**AVIS RELATIF À LA PROTECTION
CONTRE LES EVENTUELS EFFETS NOCIFS ET NUISANCES
PROVOQUÉS PAR LES RAYONNEMENTS NON IONISANTS
GÉNÉRÉS PAR DES ANTENNES ÉMETTRICES STATIONNAIRES**

Commune : BRUGELETTE - Exploitant : TELENET GROUP

Référence exploitant : HT1847M

Rapport n° 783 / 2024

Figure 1 : Vue en plan des lieux de séjour et des points de contrôle

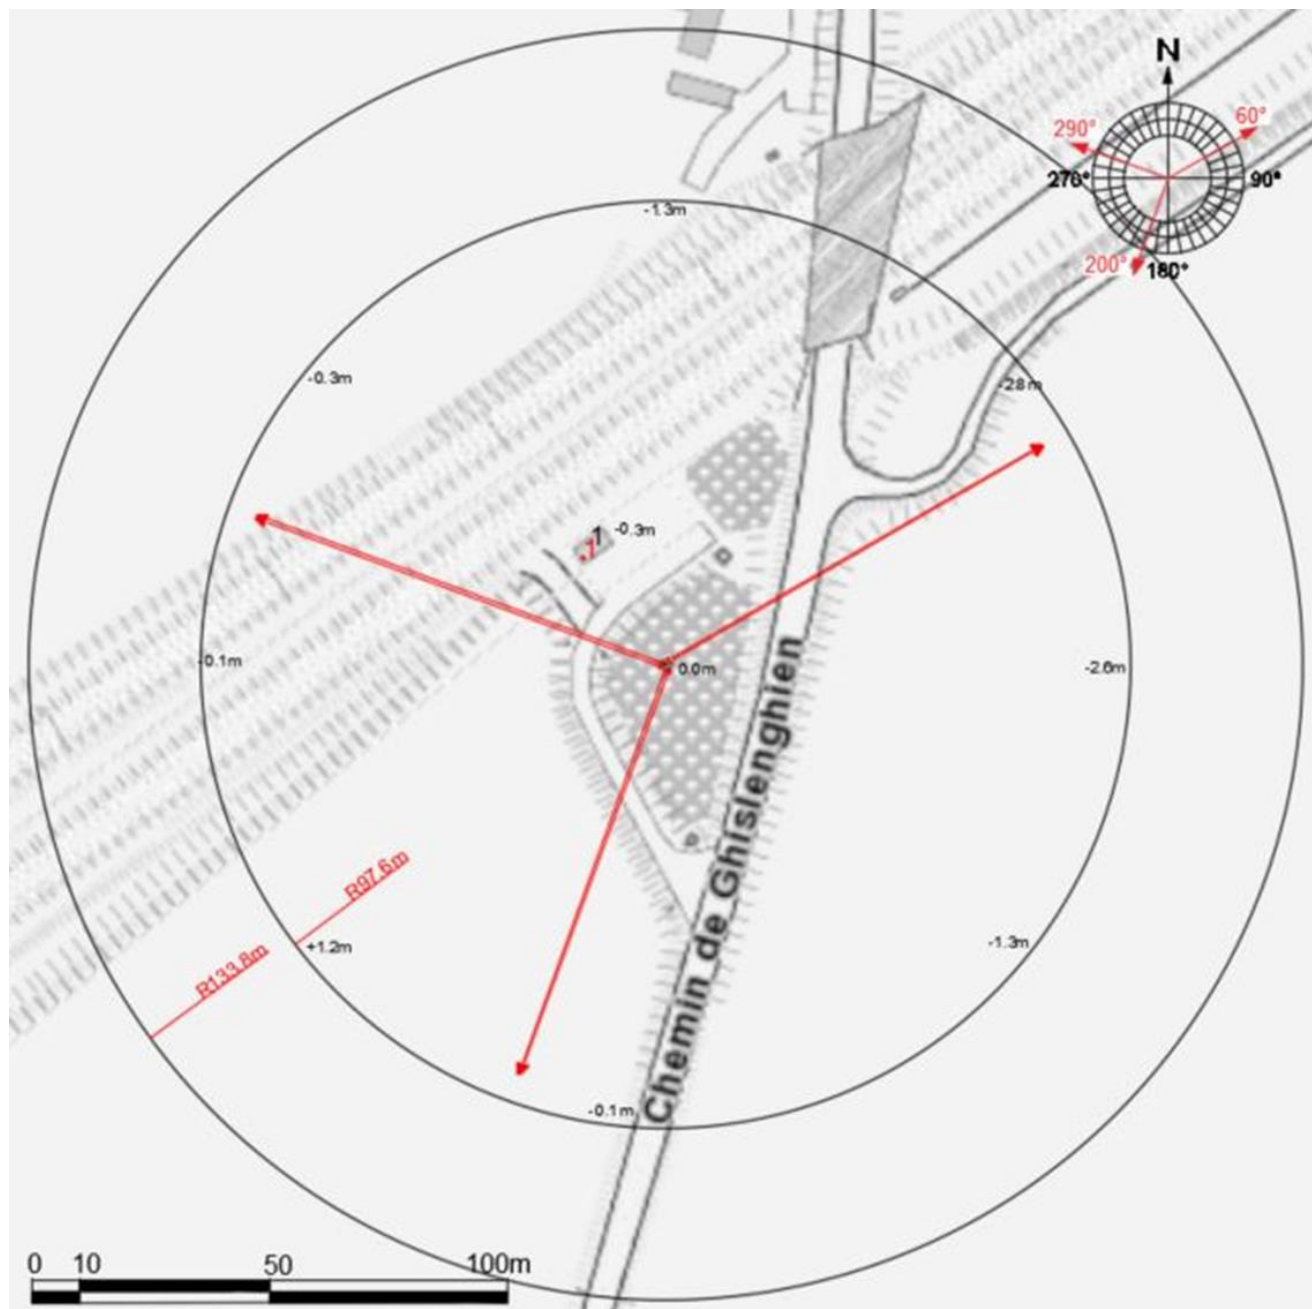
- le numéro du point de contrôle repris sur un des plans de la figure 1;
- le numéro du LS dans lequel se trouve le point de contrôle de la 1^{ère} colonne ;
- l'atténuation d'obstacle prise en compte pour le calcul de l'indice d'exposition dans le LS ;
- le résultat du calcul de l'indice d'exposition.

N° point de contrôle	LS	Atténuation (dB)	Indice d'exposition relatif à la limite par installation IE_i
1	1	3,0	0,033

En ce qui concerne les antennes de l'installation mentionnées dans le tableau 1, la distance maximale à laquelle la limite pourrait être atteinte, à l'extérieur, est égale à 123,8 m. S'il n'y a pas de LS à une distance inférieure, les antennes respectent forcément la limite d'immission.

Dans le cas des LS situés à l'intérieur des bâtiments, une atténuation d'obstacle est prise en compte et il en résulte que la distance maximale à laquelle la limite pourrait être atteinte se réduit à 87,6 m.
